Oggetto: [ID_VIP: 7630] COMUNE DI SASSARI - Progetto per la realizzazione di un impianto agro-fotovoltaico denominato "Green and blue Serra Longa", della potenza di 61,6707 MW, ubicato in località Serra Longa.

Proponente: SF Maddalena S.r.l.

Parere tecnico istruttorio della Soprintendenza Speciale per il Piano Nazionale di Ripresa e Resilienza (PNRR).

Immagine tratta da PPR Sardegna su ortofoto

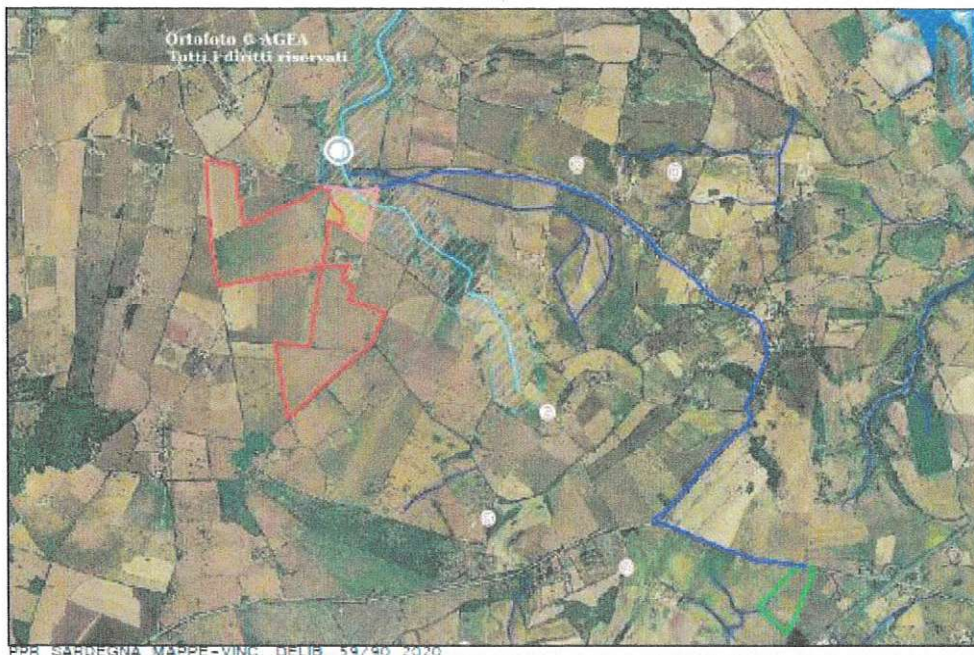
4. considerato che l'area interessata dalla piantumazione del mandorleto e la relativa recinzione sembrerebbe interferire direttamente con la fascia di rispetto del Rio Ertas tutelato ope legis ai sensi dell'art. 142, co 1. lett. c), si chiede di voler predisporre per tale specifico ambito territoriale, un **rilievo fotografico di dettaglio, una indagine di carattere vegetazionale ed una approfondita elaborazione grafica dell'area di intervento e del relativo impianto** in scala adeguata alla relativa lettura e comprensione, che esplichino l'effettiva compatibilità paesaggistica dell'impianto di cui trattasi e delle relative opere annesse con il Rio Ertas; dovrà di conseguenza prevedersi una configurazione progettuale compatibile con il corso d'acqua predetto;

Carta del rischio elaborata sulla base C.T.R. in scala 1:10.000 e DTM passo 10 m tramite GIS.
(c.f.r. REL_ARCH_01_signed, p. 38)

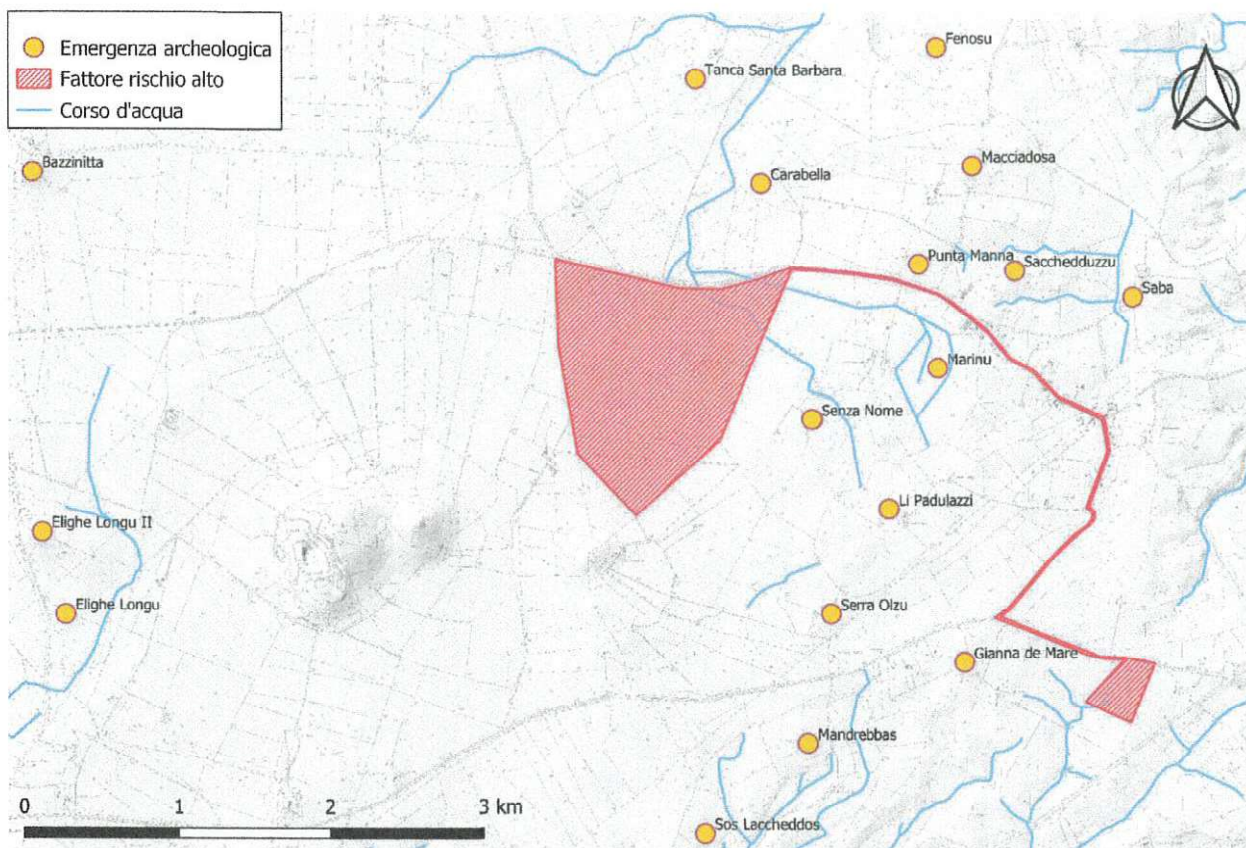
CONSIDERATO che l'istruttoria condotta dalla competente Soprintendenza Archeologica, belle arti e paesaggio per il progetto di cui trattasi, ha messo in luce la presenza di numerosi beni di interesse archeologico nell'area interessata dall'impianto.

CONSIDERATO che la complessità e rilevanza culturale dell'area, derivata dall'analisi del contesto nell'istruttoria compiuta dalla Soprintendenza, ha evidenziato un fattore di rischio archeologico medio/alto, come riportato dal medesimo Ufficio del Ministero della cultura nel proprio parere endoprocedimentale del 04/04/2022, con riferimento agli impatti verificati e potenziali sul patrimonio culturale archeologico.

Immagine tratta dalla Relazione generale del Proponente aggiornata all'ottobre 2022 in cui si evince in rosso l'impianto di progetto e la nuova articolazione di stazione e cavidotto rispetto a quella presentata inizialmente in VIA.

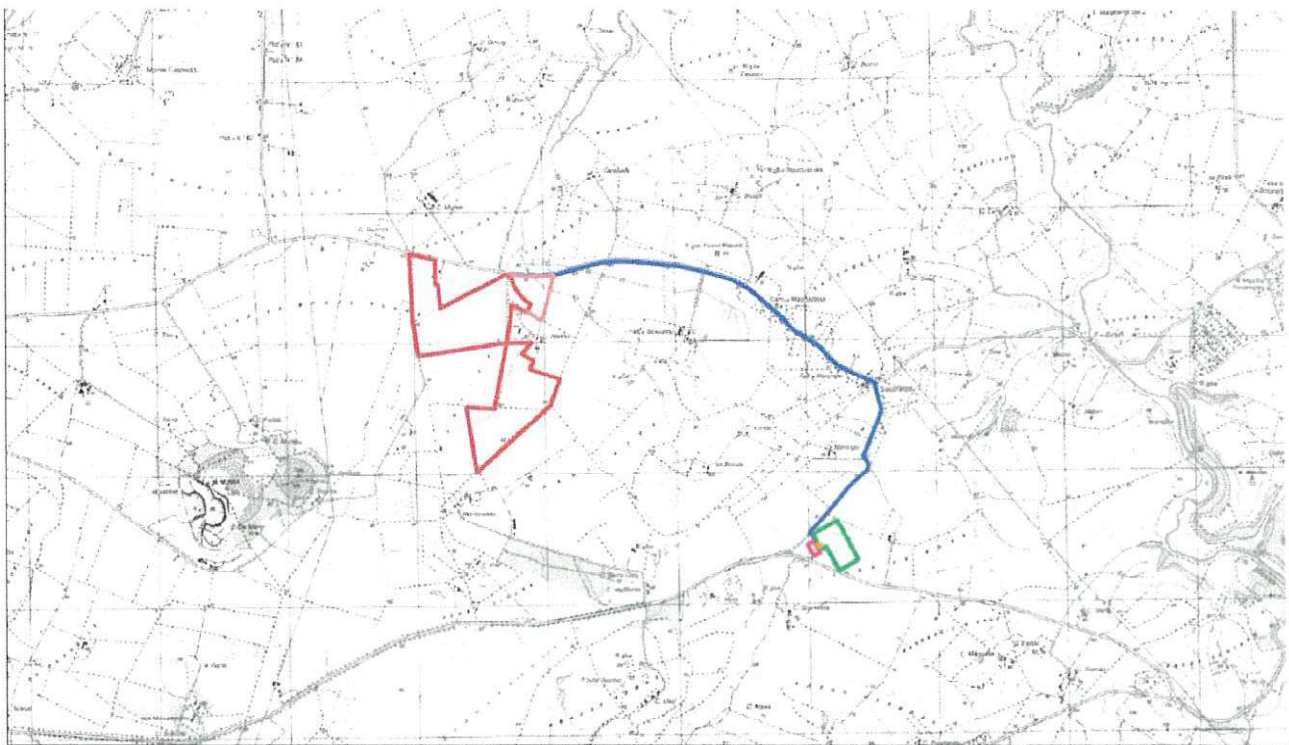
CONSIDERATO quindi che, a seguito degli esiti del Tavolo Tecnico succitato, sono state apportate delle modifiche progettuali delle quali la Scrivente è venuta a conoscenza il 14 ottobre 2022 a seguito della comunicazione del Proponente e della consultazione degli elaborati di progetto aggiornati.

(Elaborazione GIS – SSPNRR, identificato con il codice ID 7630 l'impianto oggetto di valutazione)

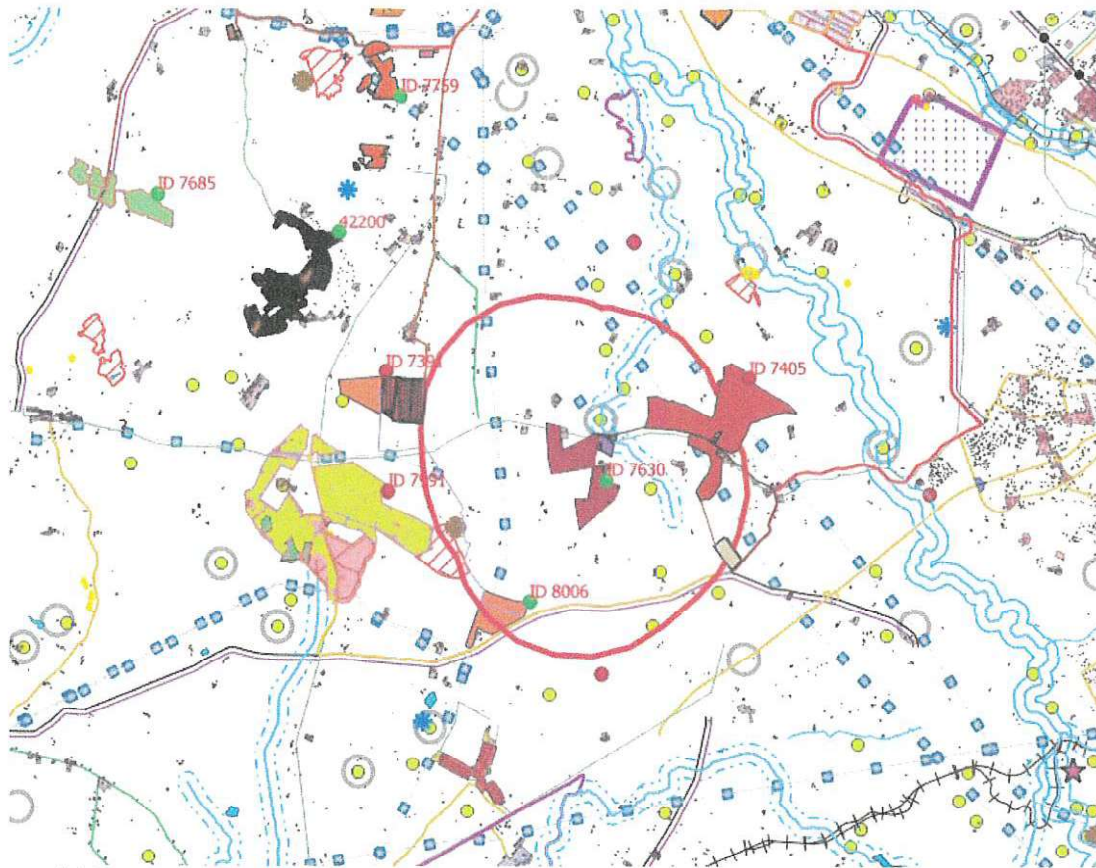
CONSIDERATO che in prossimità dell'impianto in valutazione risultano essere presenti ulteriori impianti FER. In particolare, all'interno della stessa area di indagine, rientrano ulteriori progetti agrofotovoltaici, fotovoltaici ed eolici in valutazione statale, tra gli altri quelli identificati con ID VIP 7405, 8006, 7391 e 7991, tangenti al buffer sotto riportato, dei quali si ritiene opportuno dover tenere conto per la trasformazione complessiva che il territorio rischia di subire, in rapporto anche alla percezione visiva.
